ПРИЛОЖЕНИЕ 3-34
для МГП "МОСЛИФТ" и АО "МОС-ОТИС"

Схема подключения устройства безопасности УБ-1М и УБ-1МК для лифта с блоком сигнализации БС.

ПРИЛОЖЕНИЕ 3-38

Схема подключения устройства безопасности УБ-1М и УБ1-МК для лифта с блоком сигнализации БС

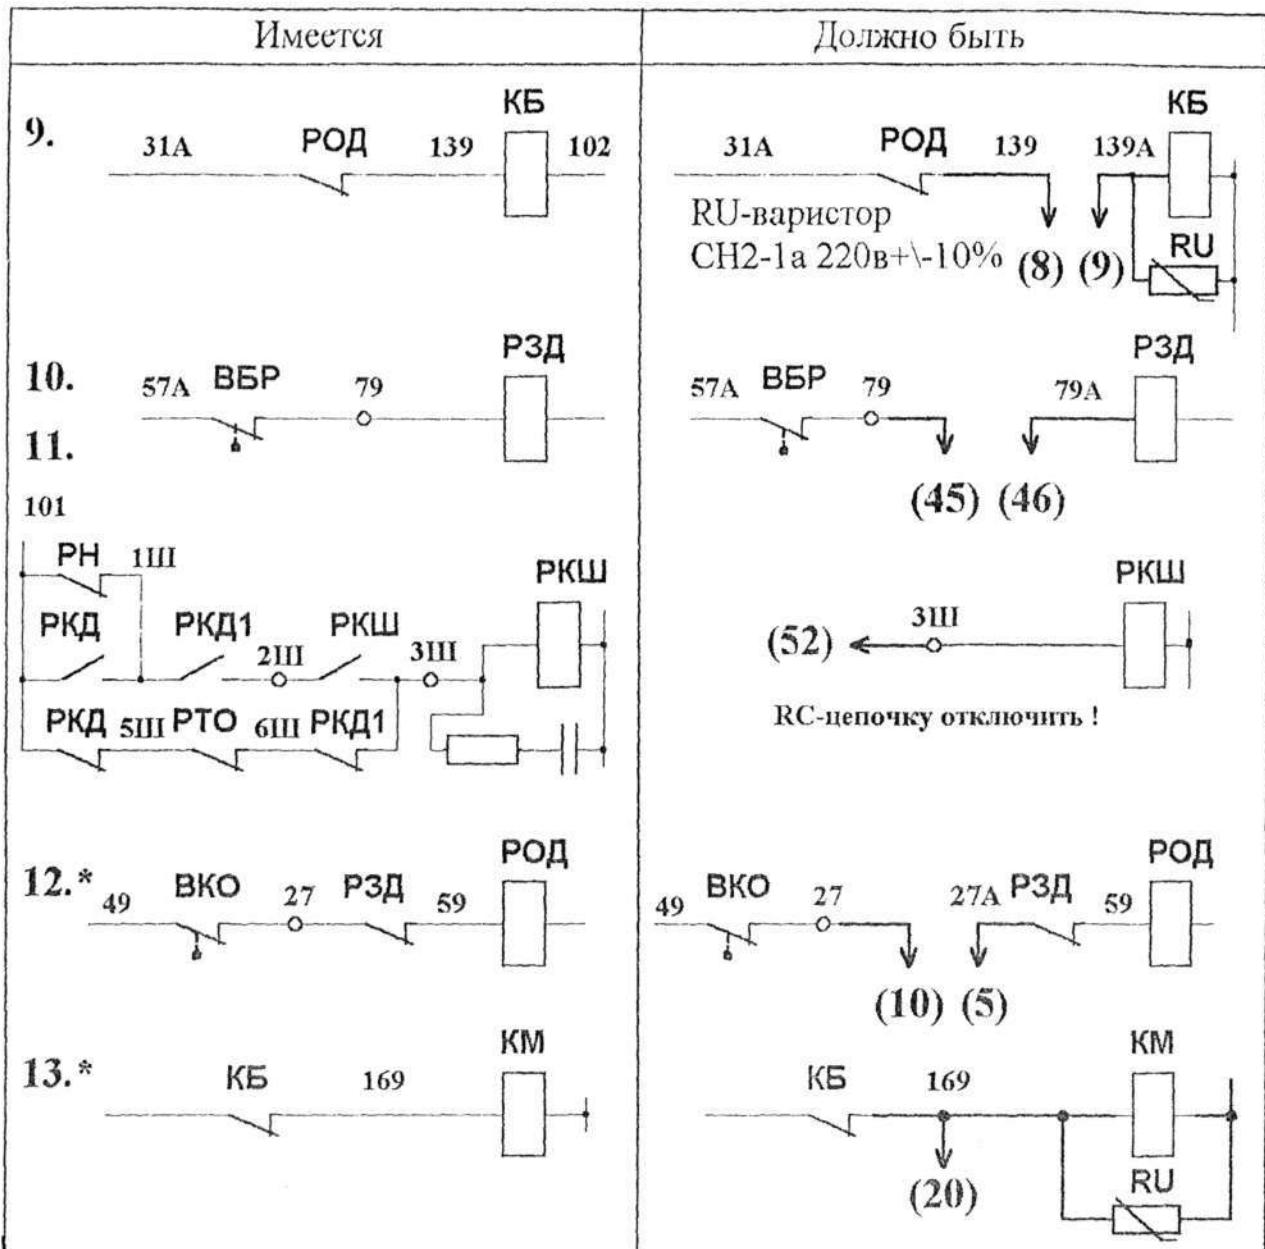
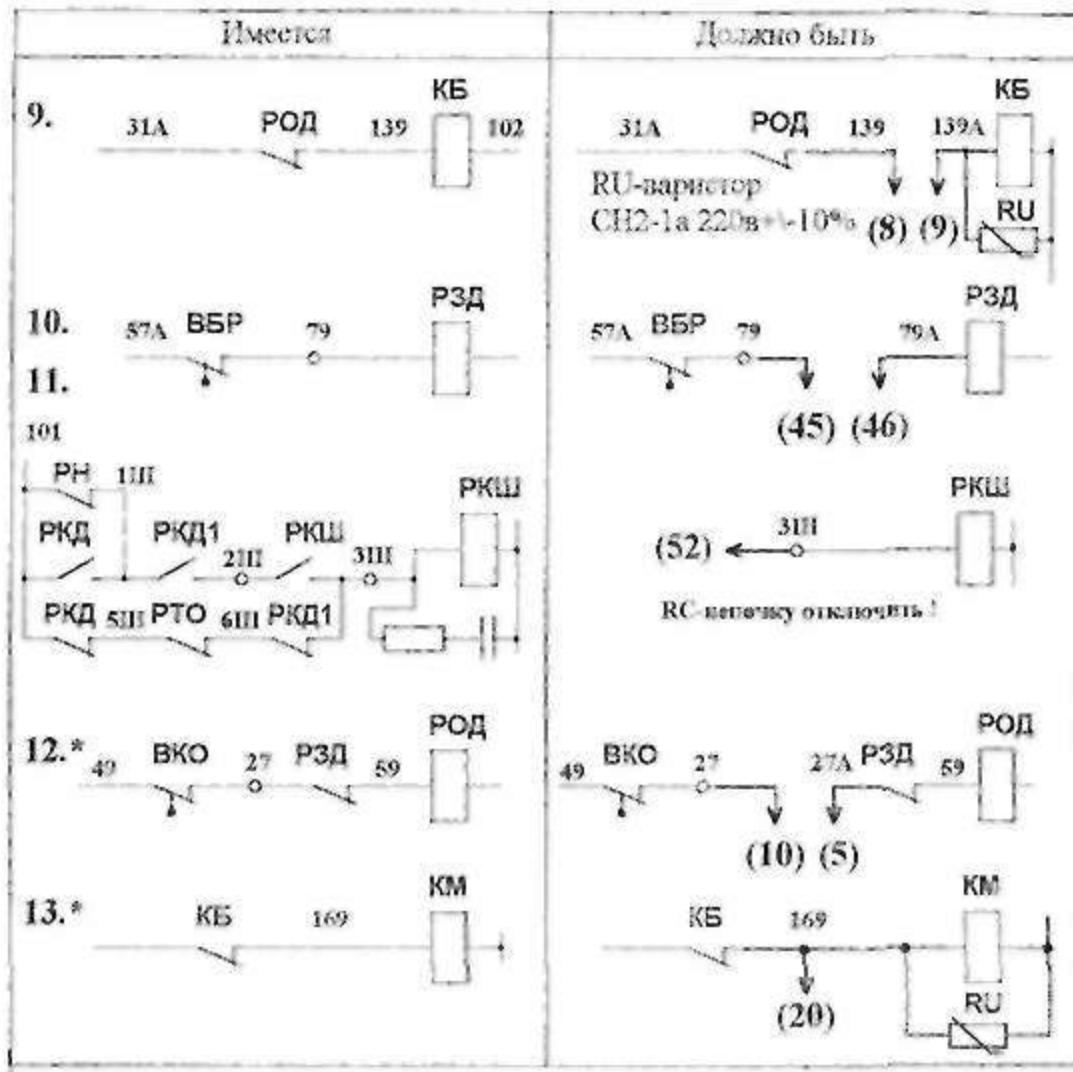
Имеется

Должно быть

Изменяемые узлы электрических схем:
007.10.4.12.00 ЭЗ
007.10.4.12.00 АЭЗ
007.10.4.12.00 ВЭЗ

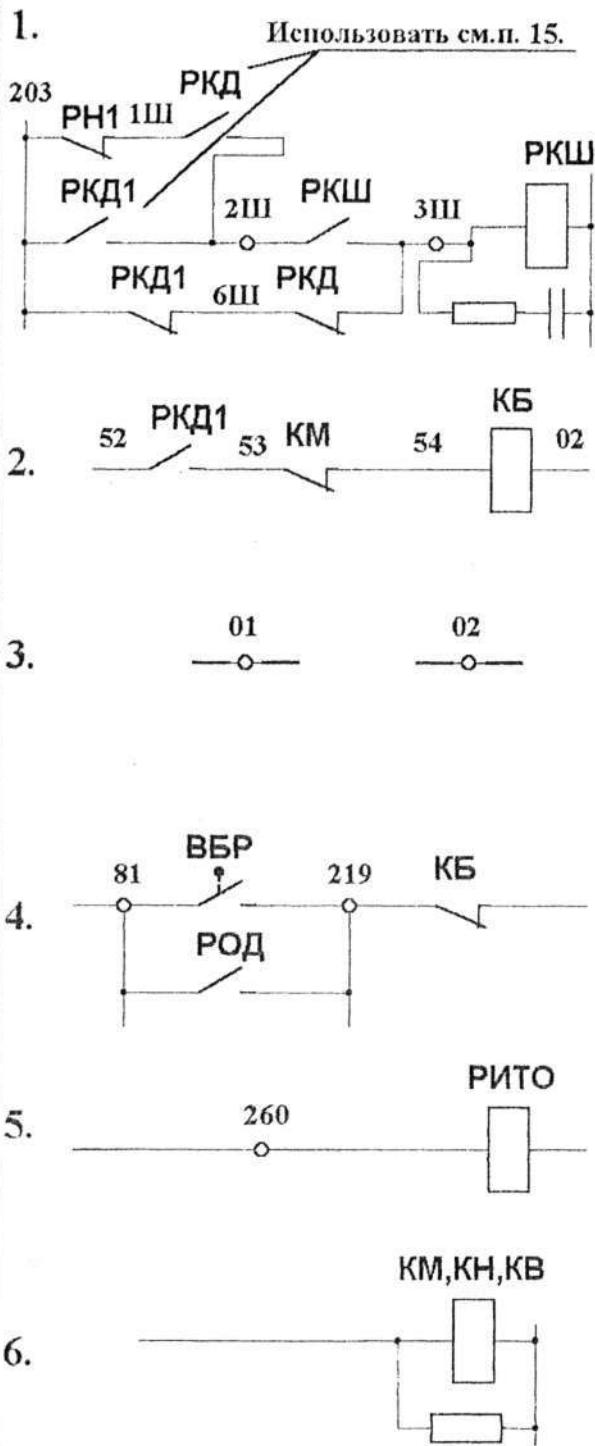
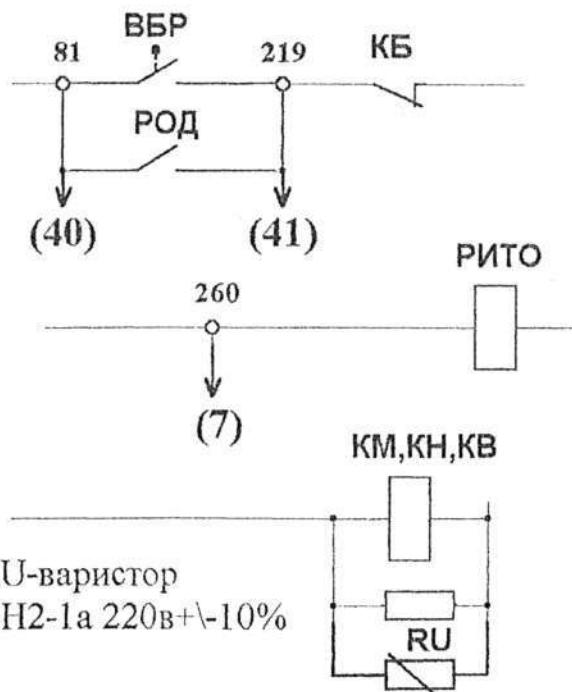
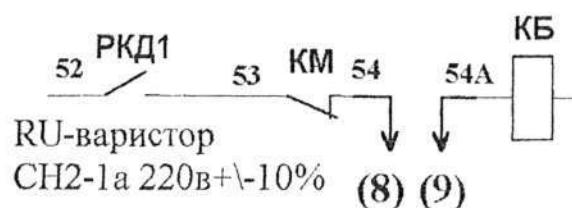
Имеется

Должно быть

RC-цепочку отключить!

Схема подключения устройства
безопасности УБ-1М и УБ-1МК
для лифта с блоком сигнализации БС

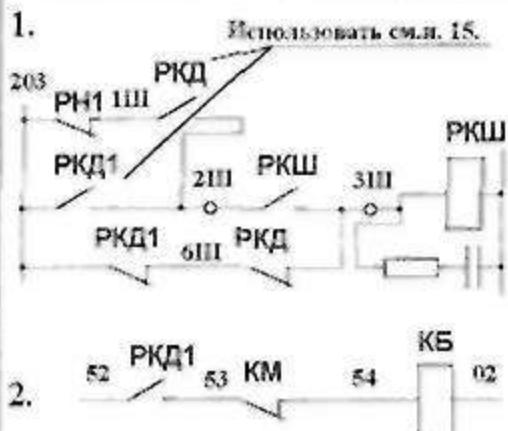
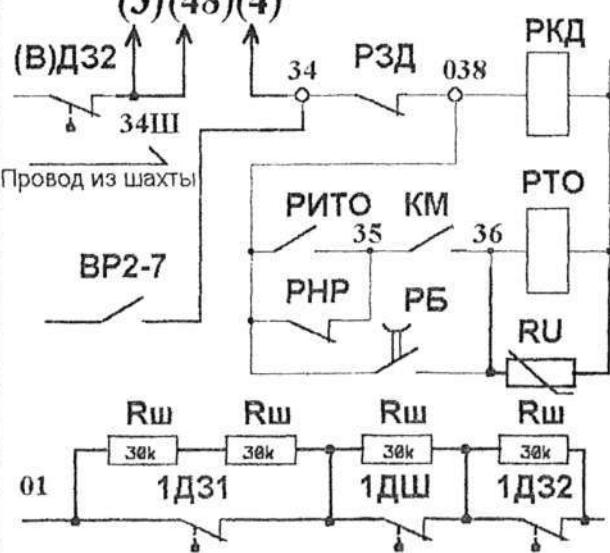
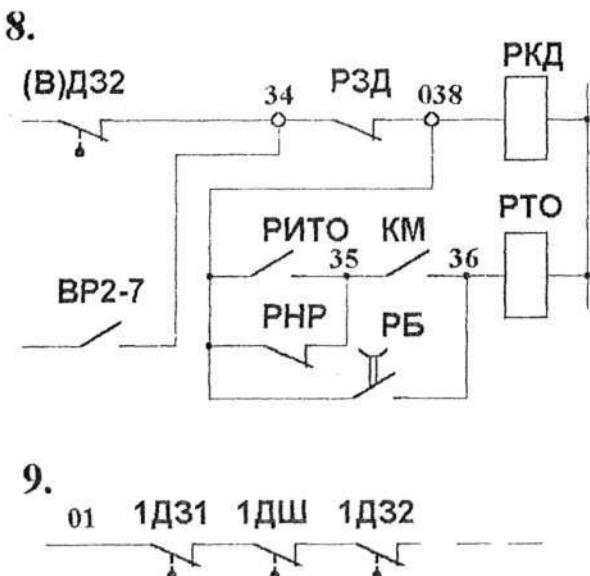
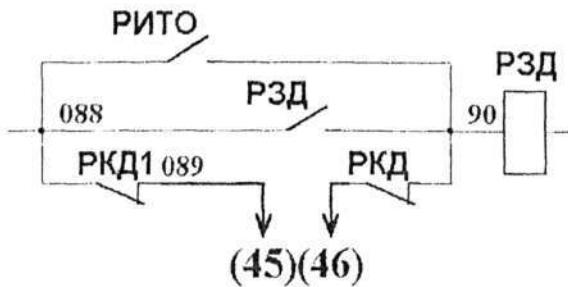
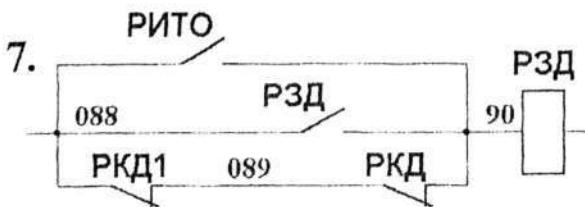
Имеется

Должно быть

Имеется

Должно быть

Установка резисторов Rш по шахте
для лифта с широкой створкой

и подключение реле РКД
смотри лист 3.

14. 15. Изменения в схеме для лифтов г\п=500 кг с широкой створкой и тремя выключателями на дверях шахты.

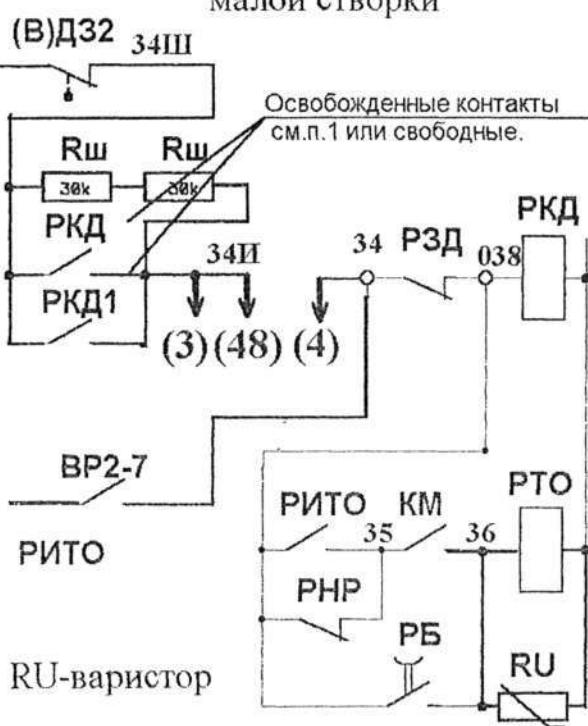
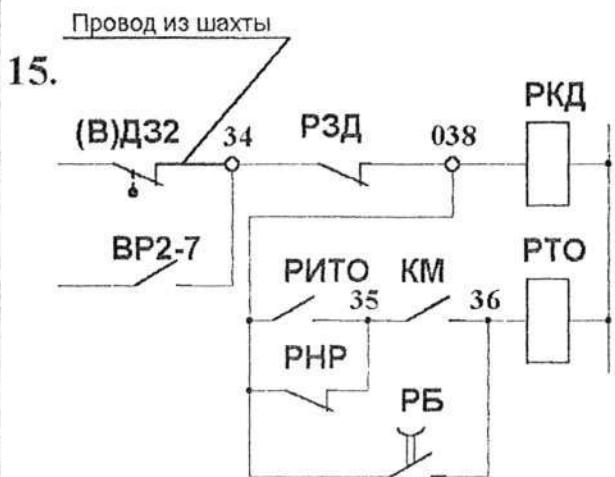
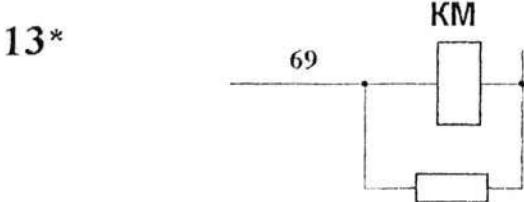
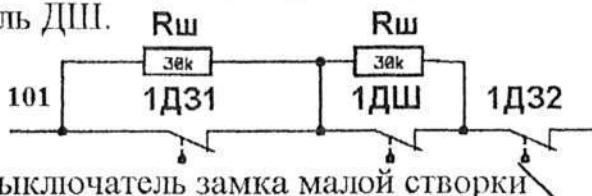
1. При отсутствии свободных контактов реле РКД, РКД1 см.п.15 установить дополнительно реле, включив их параллельно штатным.

2. Если на данном лифте с широкой створкой малая створка механически заблокирована (заварена), то резистор Rш допускается установить в выключатель ДШ. Rш

14, 15. Изменения в схеме для лифтов г\п=500 кг с широкой створкой и тремя выключателями на дверях шахты.

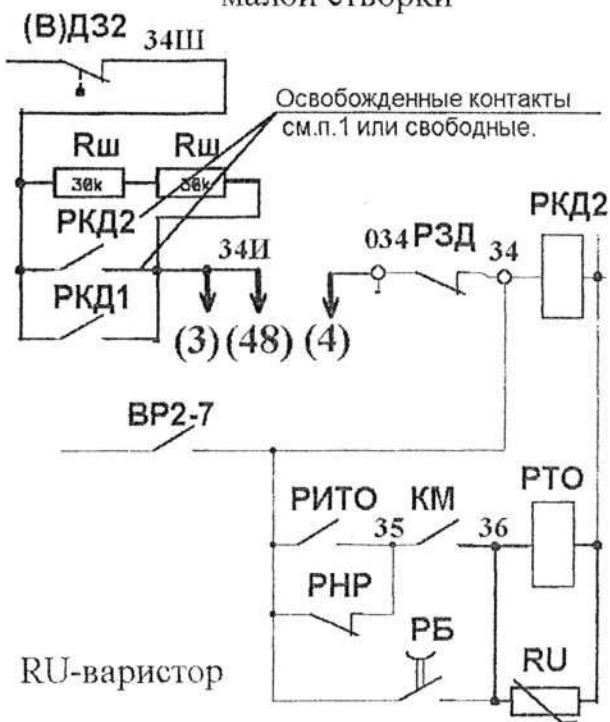
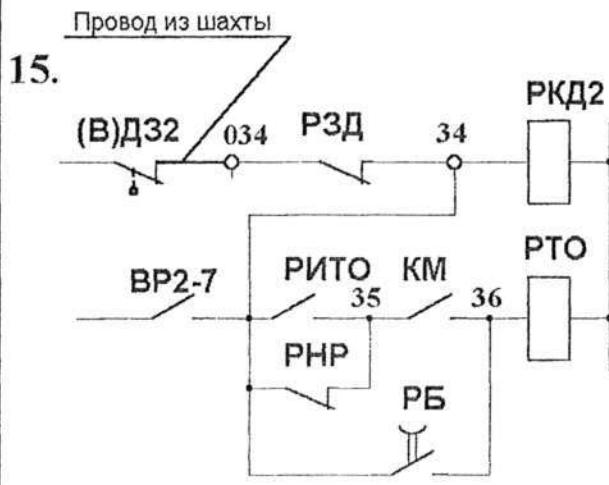
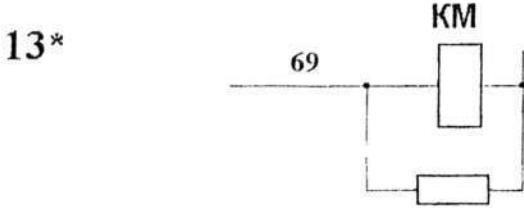
1. При отсутствии свободных контактов реле РКД2 ,РКД1 см.п.15 установить дополнительно реле, включив их параллельно штатным.

2. Если на данном лифте с широкой створкой малая створка механически заблокирована (заварена),то резистор Rш допускается установить в выключатель ДШ. $R_{ш} = 38k\Omega$

Схема подключения устройства
безопасности УБ-1 без блока
сигнализации БС, с реле РКД1

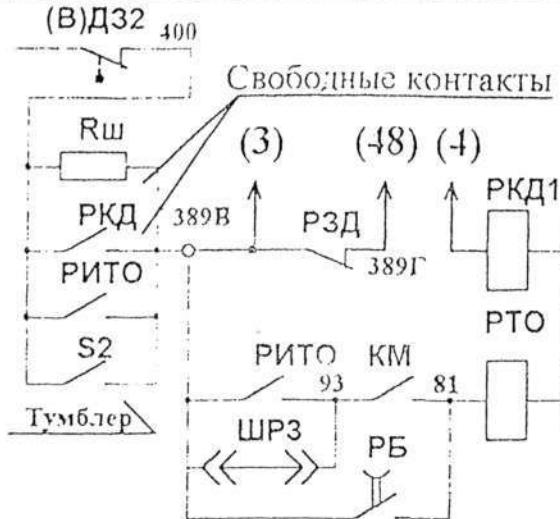
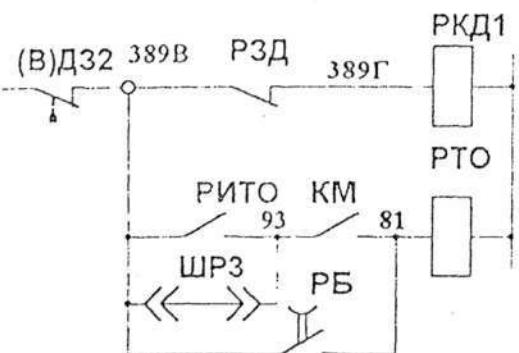
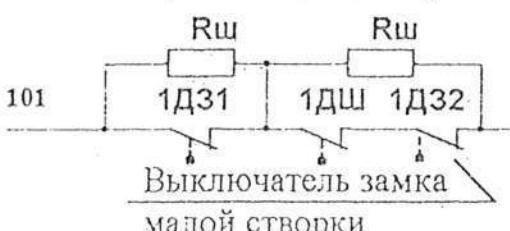
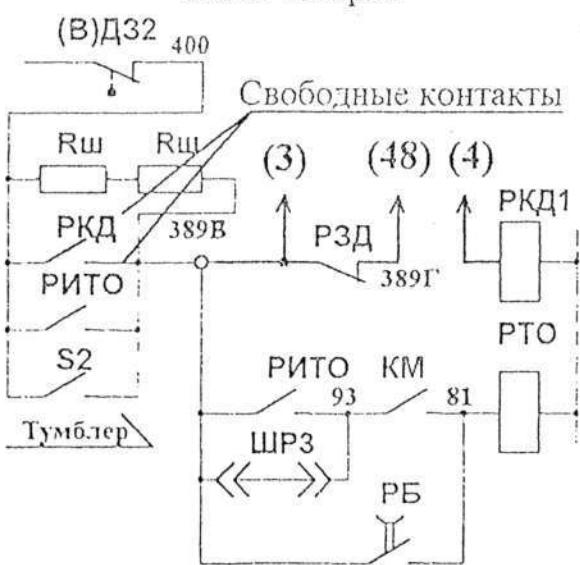
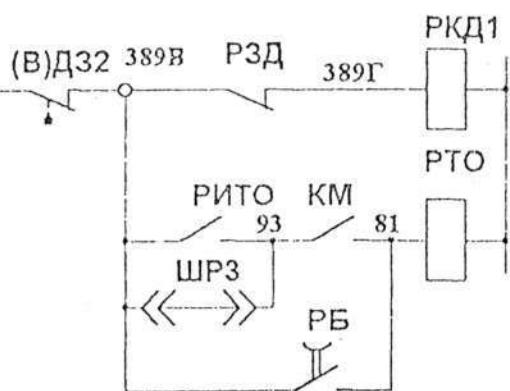
10. 11. Изменения в схеме для лифтов с тремя выключателями на дверях шахты.

12. 13. Изменения в схеме для лифтов г_п=500 кг с широкой створкой и тремя выключателями на дверях шахты.

Схема подключения устройства
безопасности УБ-1 без блока
сигнализации БС

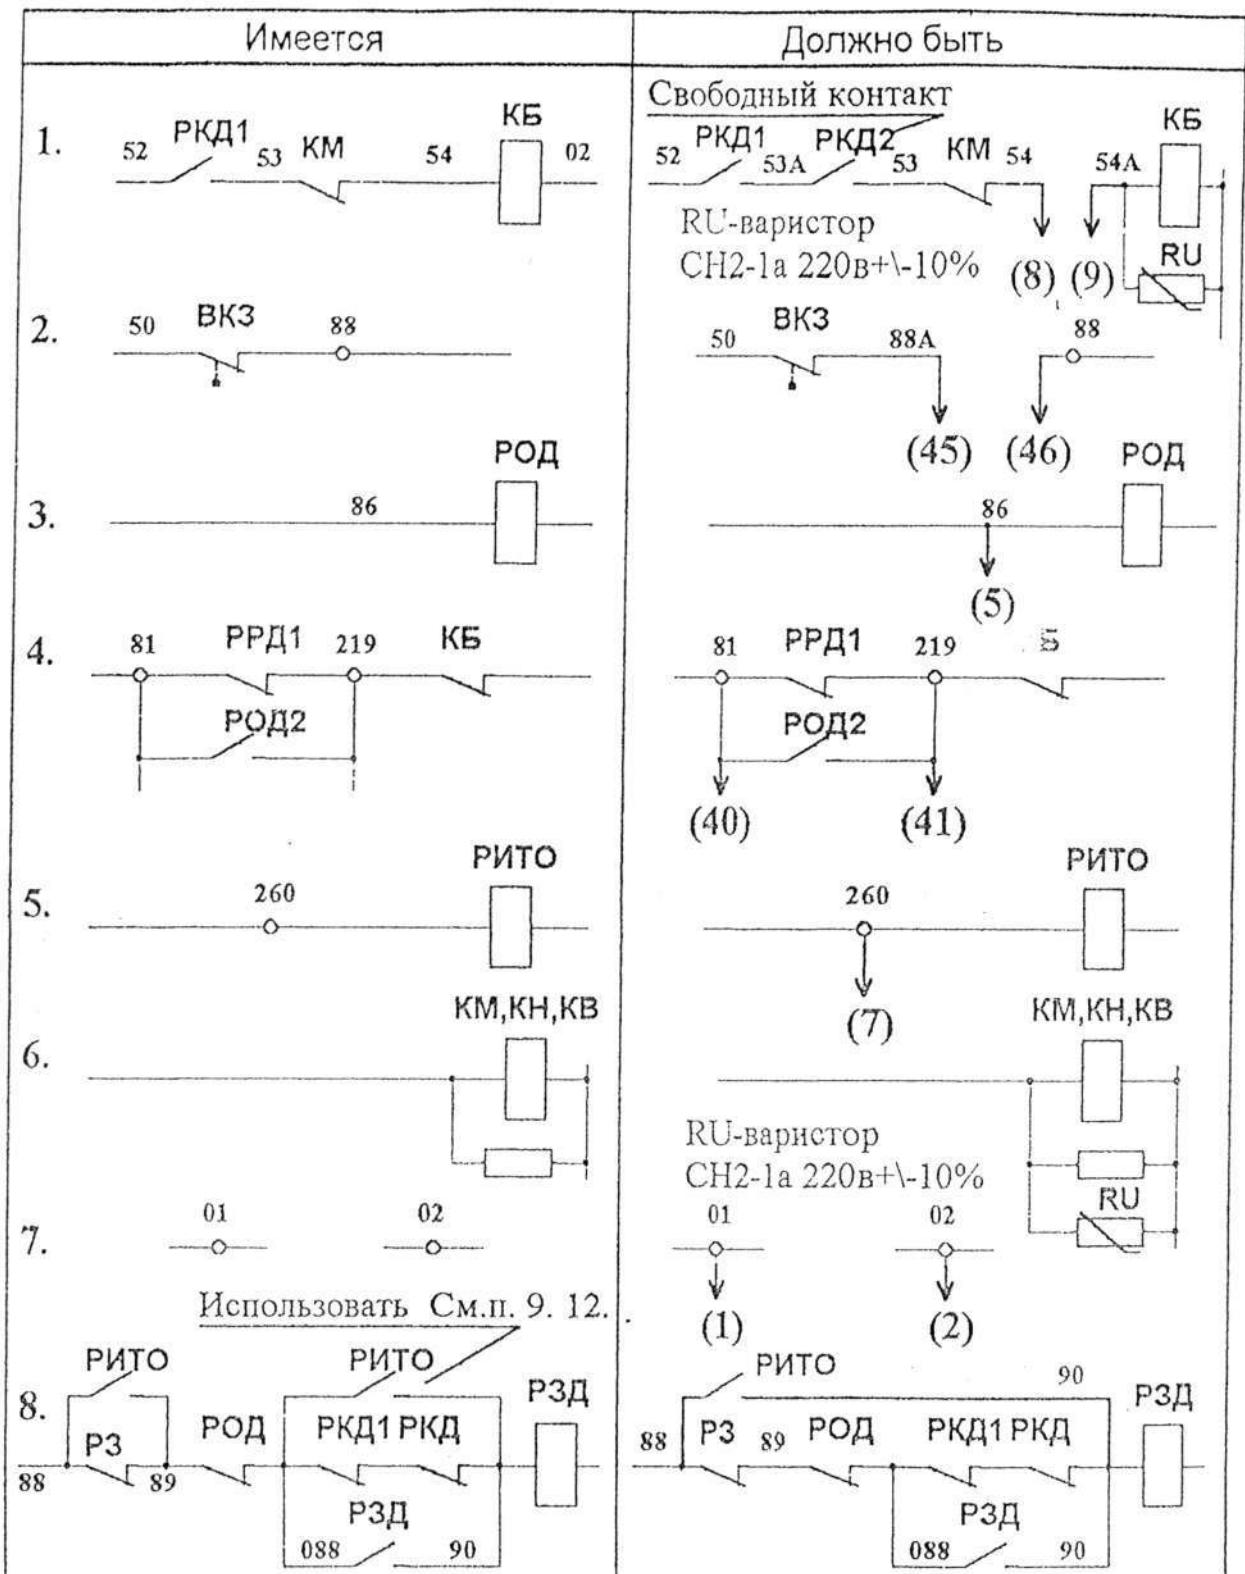
9.10. Изменения в схеме для лифтов с тремя выключателями на дверях шахты.

11.12. Изменения в схеме для лифтов г\п=500 кг с широкой створкой и тремя выключателями на дверях шахты.
